改善箇所説明図

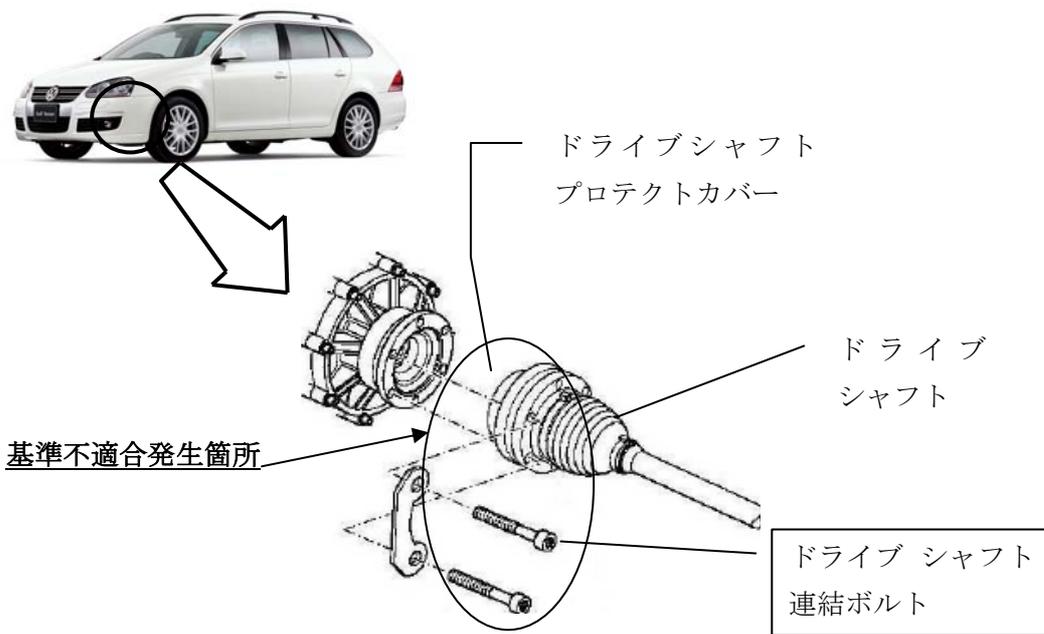
基準不適合発生箇所

ドライブシャフトにおいて、プロテクトカバーの塗装が不適切なため、製造時にプロテクトカバーが正しく組み付けられておらず、ドライブシャフト連結ボルトの締め付けトルクが規定トルクを下回るものがある。そのため、そのまま使用すると、当該ボルトが緩み異音が発生し、最悪の場合、当該ボルトが脱落し、走行不能になるおそれがある。

改善内容

全車両、ドライブシャフトの形状を確認し、対象となるものはボルトの緩みを点検し、緩んでいる場合は当該シャフトの全ボルトを新品と交換する。また、緩んでいない場合は、規定トルクまで増し締めする。
